変更前	変更後	備 考
<p>第 3 章 体制及び評価</p> <p>第 1 節 保安管理体制</p> <p>( 保安に関する組織 )</p> <p>第 4 条</p> <p>発電所の保安に関する組織は、図 4 のとおりとする。</p>	<p>第 3 章 体制及び評価</p> <p>第 1 節 保安管理体制</p> <p>( 保安に関する組織 )</p> <p>第 4 条</p> <p>発電所の保安に関する組織は、図 4 のとおりとする。</p>	・変更なし

## 福島第一原子力発電所原子炉施設保安規定 比較表

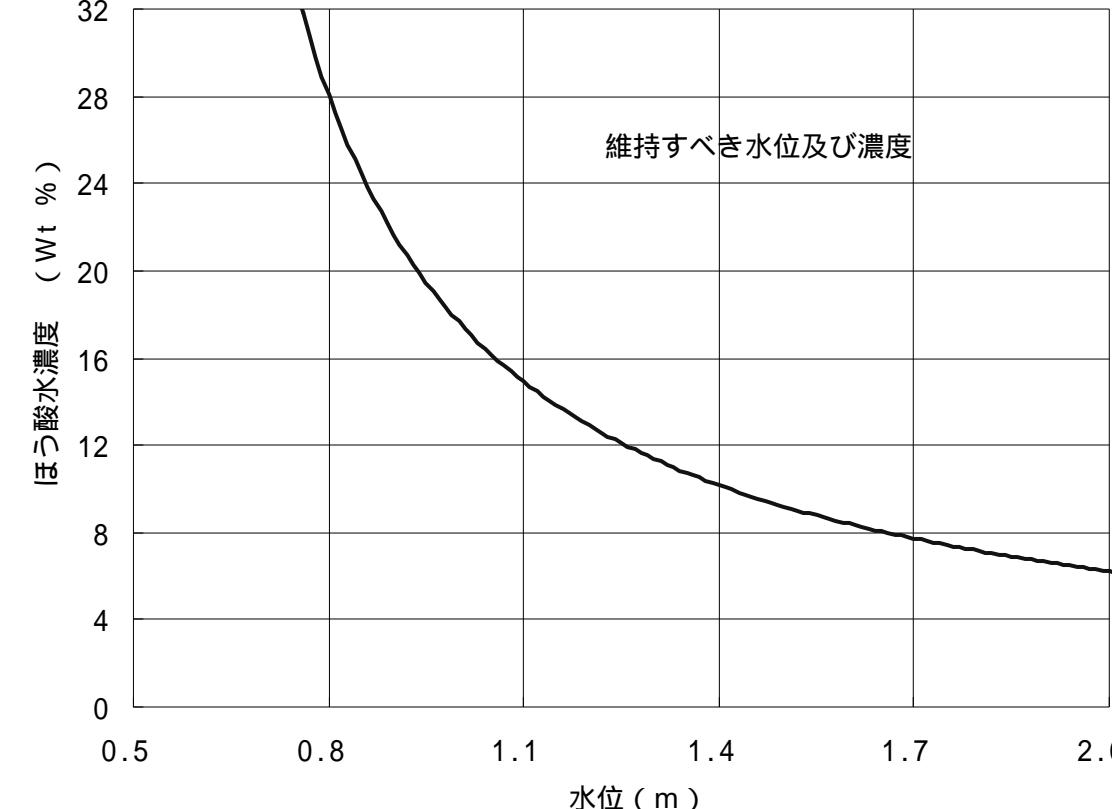
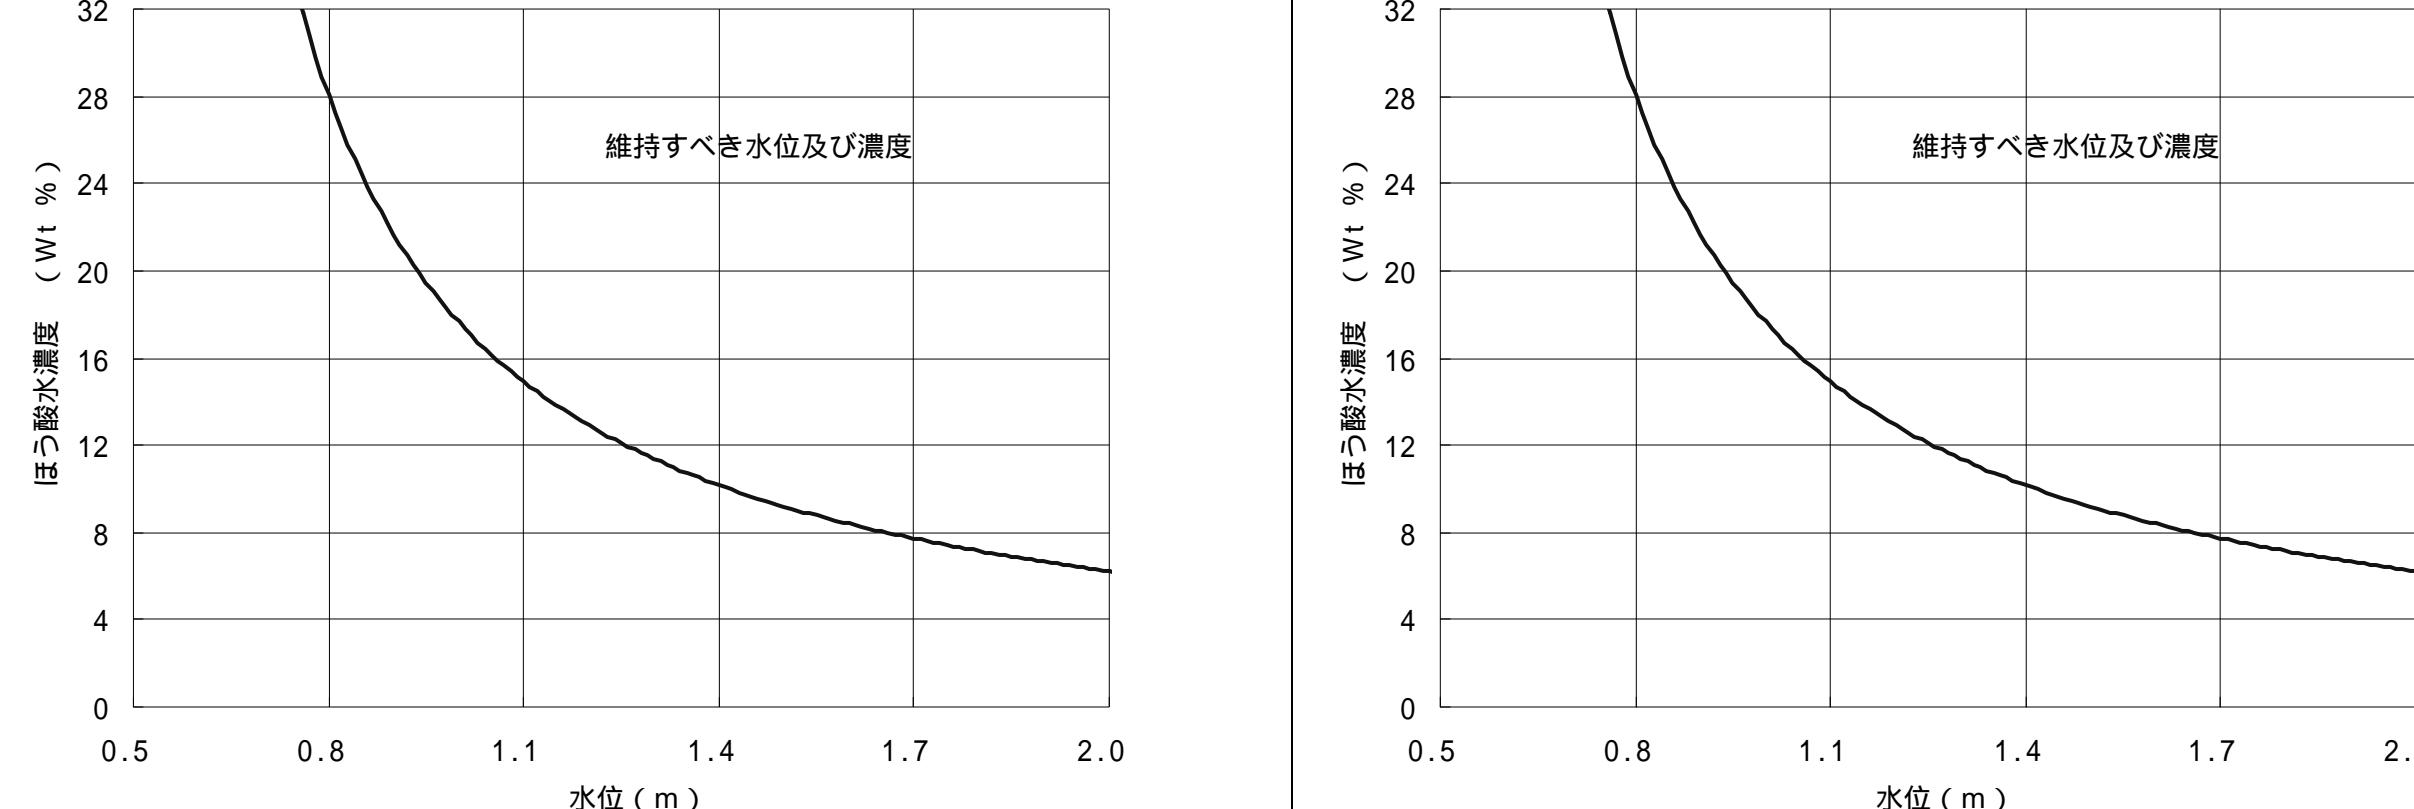
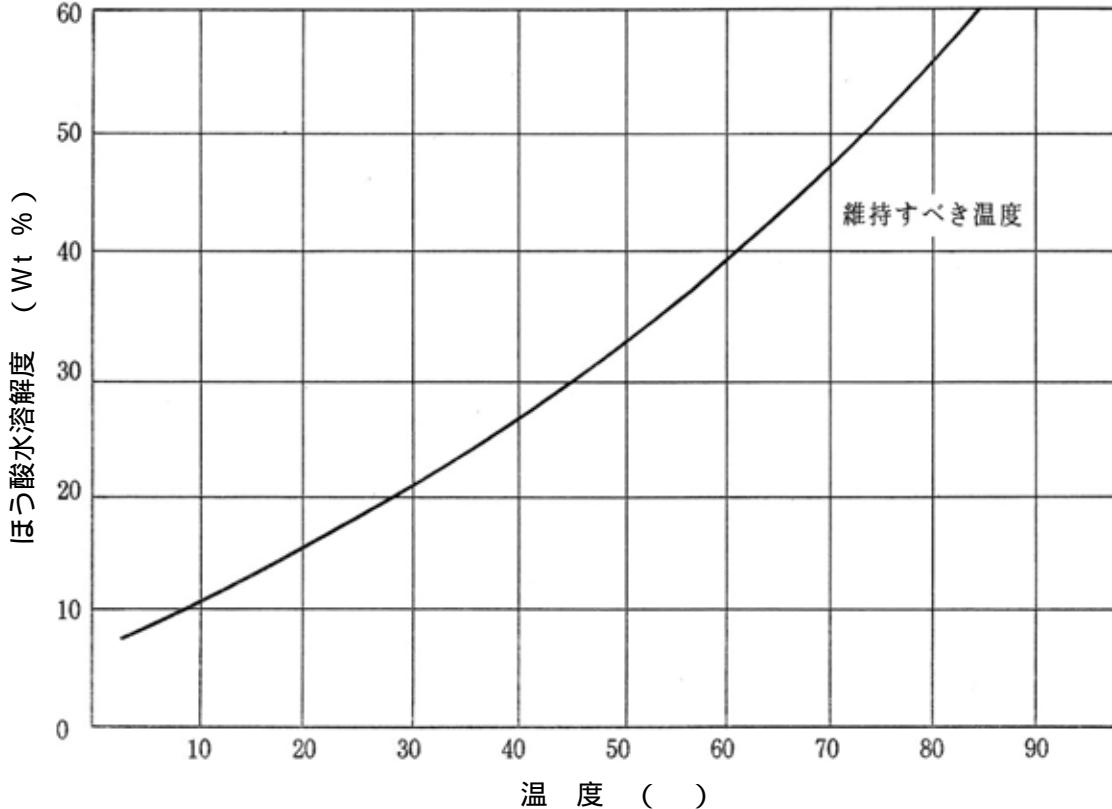
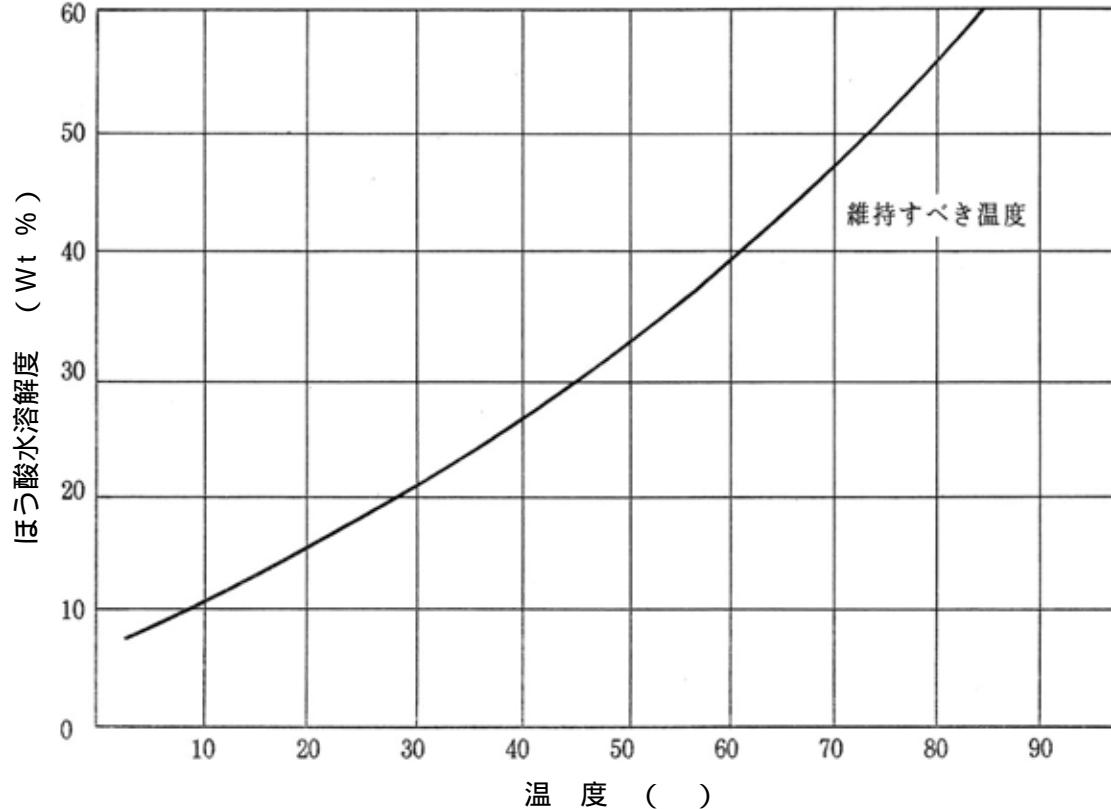
変更前	変更後	備 考
<p>(使用済燃料プールの水位及び水温)</p> <p>第140条 使用済燃料プールの水位及び水温は、表140-1で定める事項を運転上の制限とする。</p> <p>2.「NM-51-6 状態管理マニュアル」に基づき、使用済燃料プールの水位及び水温を管理するとともに、前項で定める運転上の制限を満足していることを確認するため、次号を実施する。</p> <p>(1) 当直長は、使用済燃料プールの水位がオーバーフロー水位付近にあることを毎日1回確認する。 なお、使用済燃料プール循環冷却系が停止中の場合にはオーバーフロー水位付近にあることを評価する。</p> <p>(2) 当直長は、使用済燃料プールの水温が65以下であることを毎日1回確認する。なお、使用済燃料プールの水温が確認できない場合には使用済燃料プールの水温が65以下であることを評価する。</p> <p>3. 当直長は、使用済燃料プールの水位又は水温が第1項で定める運転上の制限を満足していないと判断した場合、外部循環冷却GMに報告し、外部循環冷却GMは「FS-57・CP-001 原子炉・使用済燃料プール冷却設備等の運転・保守管理マニュアル」に基づき、表140-2の措置を講じる。</p>	<p>(使用済燃料プールの水位及び水温)</p> <p>第140条 使用済燃料プールの水位及び水温は、表140-1で定める事項を運転上の制限とする。</p> <p>2.「NM-51-5 運転操作マニュアル」及び「NM-51-6 状態管理マニュアル」に基づき、使用済燃料プールの水位及び水温を管理するとともに、前項で定める運転上の制限を満足していることを確認するため、次号を実施する。</p> <p>(1) 当直長は、使用済燃料プールの水位がオーバーフロー水位付近にあることを毎日1回確認する。 なお、使用済燃料プール循環冷却系が停止中の場合にはオーバーフロー水位付近にあることを評価する。</p> <p>(2) 当直長は、使用済燃料プールの水温が65以下であることを毎日1回確認する。なお、使用済燃料プールの水温が確認できない場合には使用済燃料プールの水温が65以下であることを評価する。</p> <p>3. 当直長は、使用済燃料プールの水位又は水温が第1項で定める運転上の制限を満足していないと判断した場合、冷却第三GMに報告し、冷却第三GMは「FS-57・CP-001 原子炉・使用済燃料プール冷却設備等の運転・保守管理マニュアル」に基づき、表140-2の措置を講じる。</p>	<ul style="list-style-type: none"> <li>・記載の適正化</li> <li>・福島第一組織改編に伴う保安規定変更</li> </ul>
